3,5 digits display - 200mV

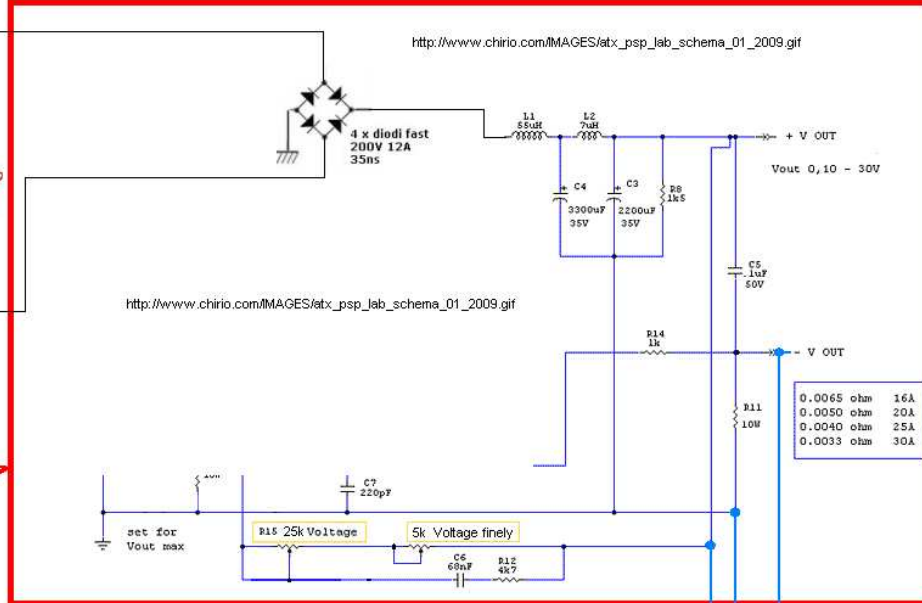
- 1) provést červené změny všechny ostatní součástky odstranit
- 2) musí být osazena tlumivka (zmírní startovací náraz)
- 3) osadit do serie se vstupem odpor 3.9 - 6.8 ohm (zmírní startovací náraz) není až tak nutné - funguje i bez tohoto odporu
- 4) provést změny a přidání odděleného zdroje pro měřák

- change according to the color red, other parts removed
- inductance must be installed
- not necessary — fitted in series with the input resistance of 3.9 to 6.8 ohm
- make changes and add a section power for the meter
